小型CNGトラックの電気駆動装置のリコールについて

リコール届出番号2149

平成20年7月17日、日産ディーゼル工業株式会社に車両を供給しているいすゞ自動車株式会社が下記のリコールを国土交通大臣に届け出しました。

改善箇所説明図

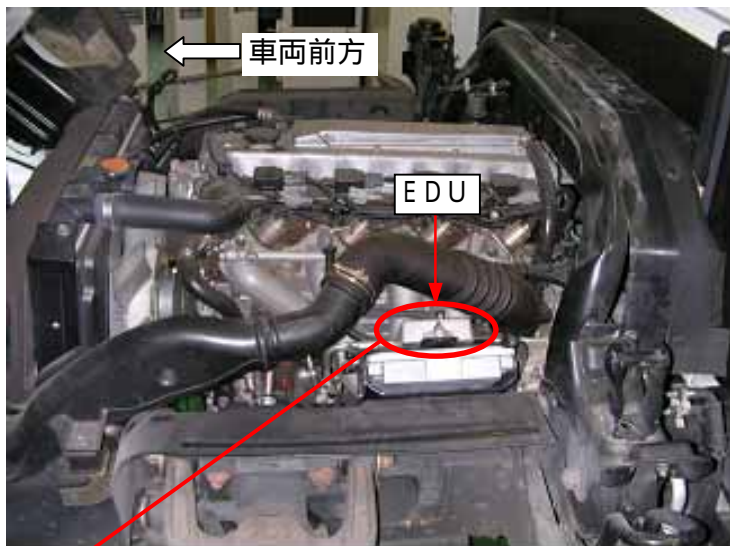
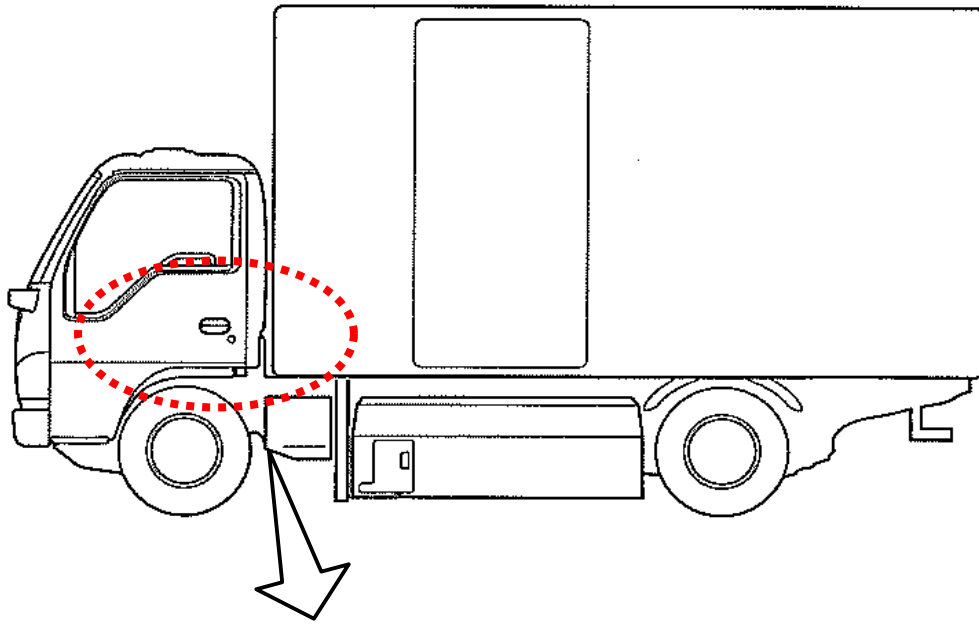
圧縮天然ガス自動車において、エンジンの電子制御コントローラのプログラムが不適切であったため、スロットルモーターと燃料噴射装置を駆動する電気駆動装置（EDU）内のトランジスタに過大な電流が流れ、トランジスタが劣化しているものがある。そのため、そのままの状態で使用を続けると、トランジスタが溶断し、燃料噴射装置が作動しなくなり、最悪の場合、走行中にエンストし、再始動できなくなるおそれがある。

改善の内容： 全車両、EDUを新品に交換する。

識別： EDUに青色シールを貼付する。
